Dodatek č. 1 ke

SMLouvě o dílo

ZŠ Jáchymov – sanace soklu

Dodatek k technické zprávě ZŠ Jáchymov - sanace soklu

Úprava dešťových svodů - demontáž stávajících svodů a nahrazení kameniny potrubím KG (s odkloněním mimo odvětrávaný prostor)

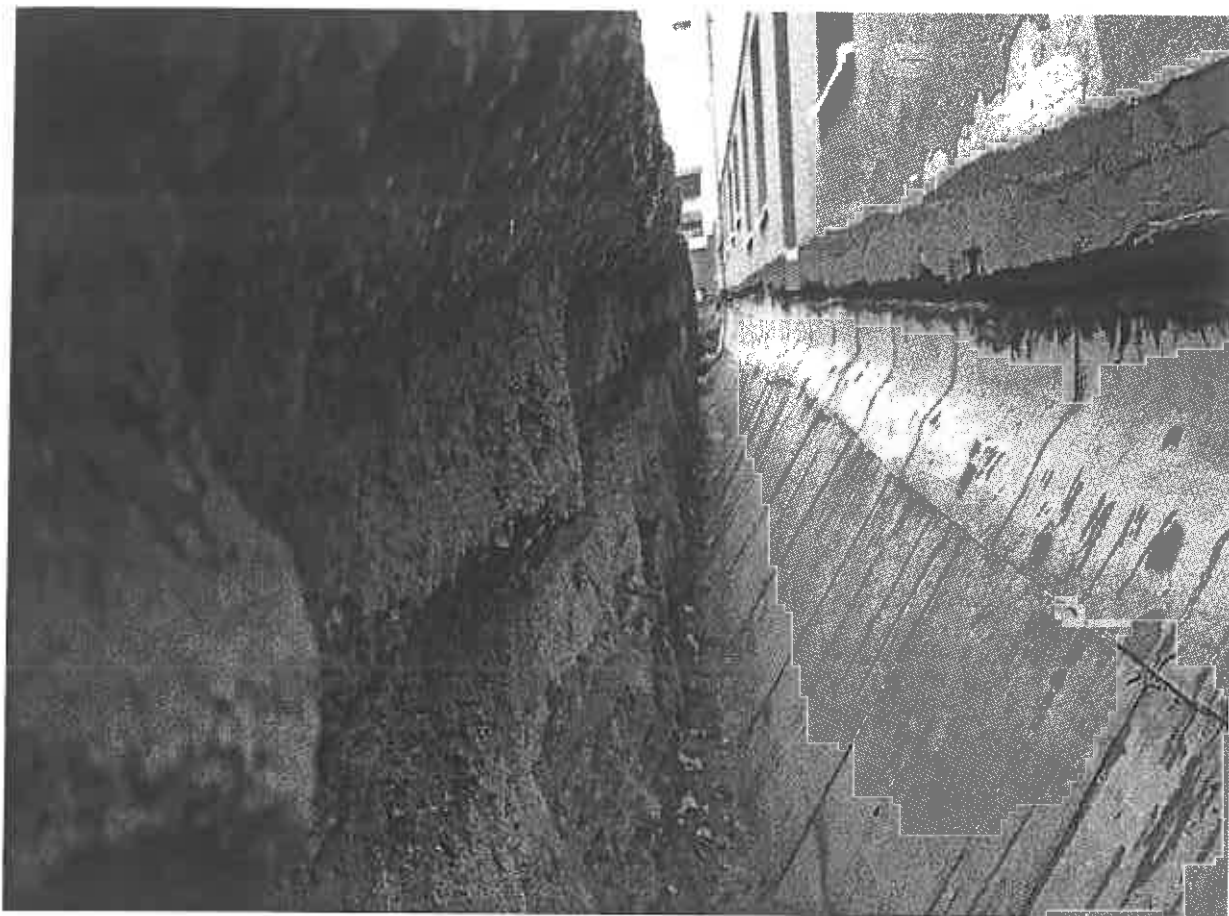
Při obnažení dešťových svodů bylo zjištěno, že zasahují ve velkém profilu do odvětrání. Je nutné provést demontáž svodů a nahrazení kameninových rour rourami KG (menší vnější průměr) s odkloněním mimo odvětrávaný prostor.

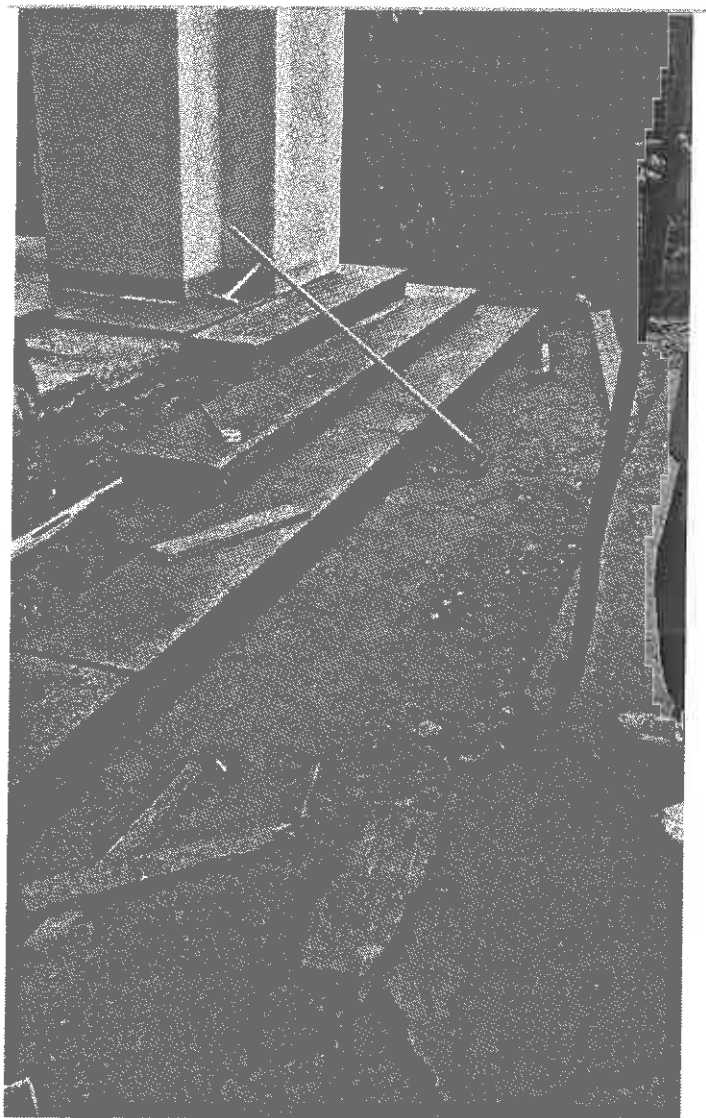
Prohloubením výkopu dojde k navýšení množství izolací. Na základě dohody budou doplněny izolace modifikovanými pasy dle PD. Pro zajištění nepropustnosti vody do základů je nutné zvýšit izolaci k výšce upraveného terénu. Vzhledem k tomu, že sokl je zateplen XPS polystyrénem, je nutno provést izolaci z tekuté asfaltované modifikované stěrky.

V nesoudržných místech svislé konstrukce bude provedena tekutá asfaltová nátěrová izolace až pod úroveň objektu zateplení soklu školy 67,16 x 0,6m. Před izolací se odstraní ostré přečnívající betony a doplní kaverny ve zdivu.
